ÚZEMNÍ PLÁN MĚSTA BRNA

Textová část Odůvodnění

Kapitola 19 Vyhodnocení připomínek

Svazek Pb19 *(bez osobních údajů)*

katastrální území: BRNO – Nový Lískovec
plocha: mezi C3 a B4
popis území: I, K., B/r2, C/r2

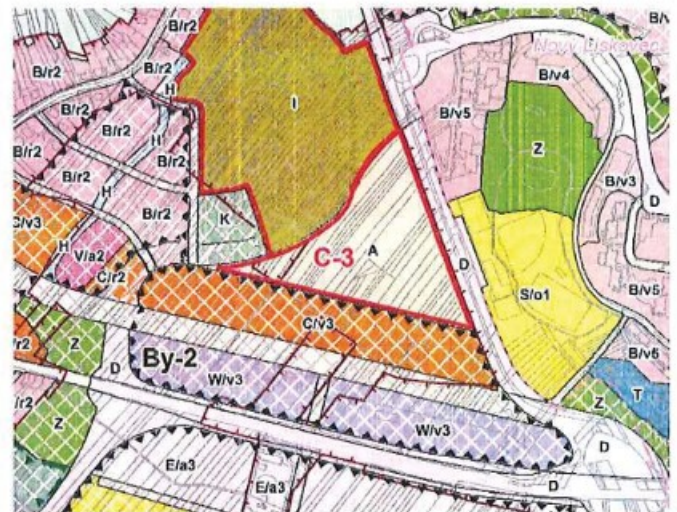
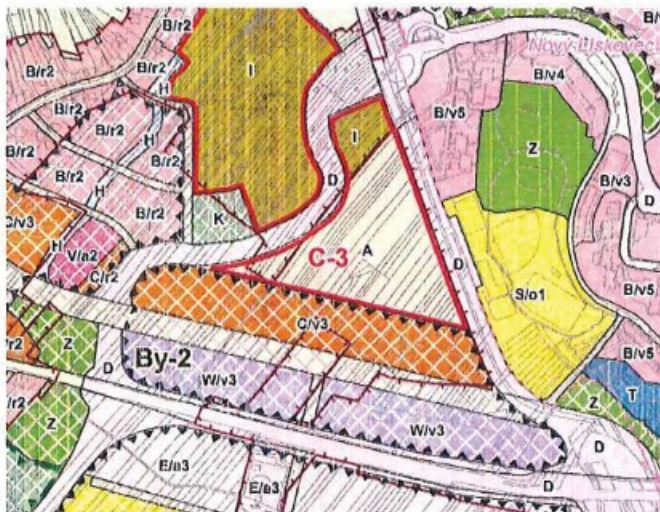
Jedná se o území v Městské části Bosonohy. Podle návrhu Územního plánu města Brna by zde mělo vést silniční spojení D mezi ulicí Jihlavská a Chironova, které by navazovalo na stávající ulici Petra Křivky.

Považuji toto silniční spojení za bezpředmětné a tím i zbytečné. Není potřeba stavět silniční napojení z ulice Jihlavská do Městské části Brno – Nový Lískovec takovýmto způsobem. Výrazně by to ovlivnilo dopravní situaci na ulicích Petra Křivky, Chironova a Jemelkova.

Vzhledem k tomu, že se předpokládá napojení ulice Chironova a Jemelkova na ulici jihlavskou krouhovým objezdem, ztrácí toto plánované napojení jakýkoliv smysl. Nijak by to nepomohlo stávající dopravní situaci na uvedených silnicích, zhoršili by se navíc i podmínky pro parkování, provoz MHD, cyklostezku.

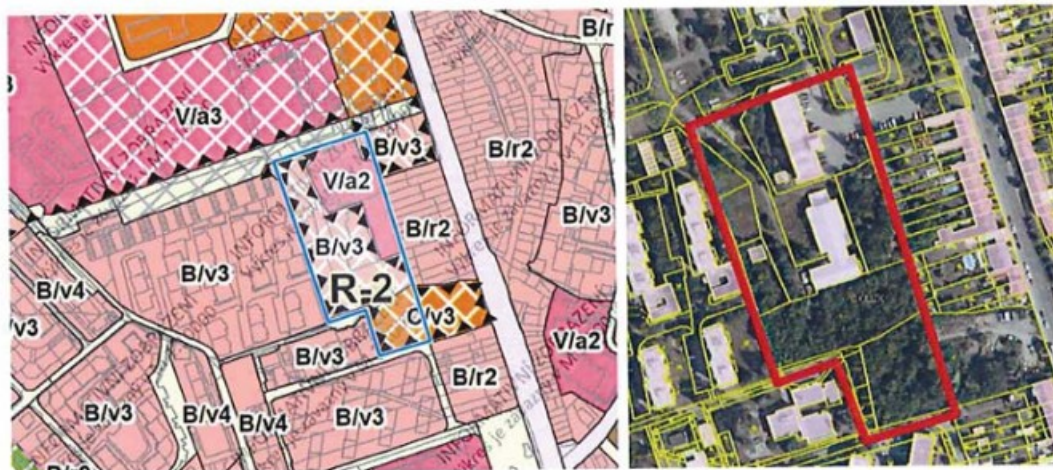
Zákres mateřské školy jako stabilizované funkční plochy B/v3 neodpovídá skutečnosti, nejedná se o plochu se stavbou pro bydlení, mateřská škola je objekt občanské vybavenosti obklopený zelení. Stejně tak neodpovídá výšková specifikace, neboť se jedná o stavbu se dvěma nadzemními podlažími.

Požadujeme, aby plocha byla označena písm. "s" - školství. Obecné označení V není dostatečné, neboť nepředstavuje ochranu veřejného zájmu na existenci školního zařízení v tomto území. Mateřská škola je stavbou občanské vybavenosti a jako takovou je potřeba ji v územním plánu chránit, aby zůstala pro potřeby občanů zachovaná. Argumentace, že i v ploše B mateřská škola umístěna být může, není přesvědčivá. V takovém případě by se jednalo pouze o variantu možnou, neboli z hlediska podmínek využití přípustnou, nikoli hlavní. Naopak správné vyznačení plochy jako V/v2/s umožňuje i jiné než školní využití, avšak jako využití dočasné. Tím je zajištěna ochrana veřejného zájmu na existenci školy a zároveň je možné využívat území a stavby v něm dle aktuálních potřeb.

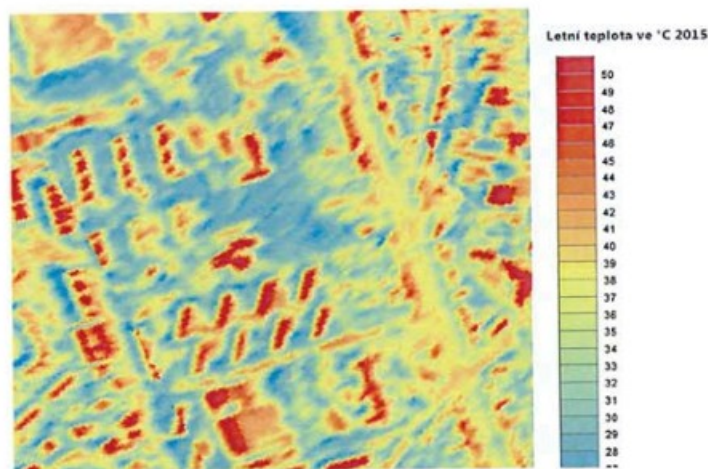
V současné době se na předmětných pozemcích (dle obr. 8 a 9) z převážné části nachází vzrostlá zeleň. Tato zeleň má zásadní vliv na pohodu bydlení jak pro bezprostředně přiléhající lokality rezidentního bydlení, tak pro řečkovickou lokalitu v jejím širším pojetí.

Tato zeleň je zásadním činitelem pro vytváření a zajištění příznivých podmínek k životu a pro kvalitu životního prostředí, je nezastupitelná, ojedinělá. Roste zde po mnoho let. Náš požadavek představuje citlivé a hospodárné nakládání s územím a jeho stávajícími hodnotami. Zeleň zde je, není potřeba ji v plné míře nově vysazovat.
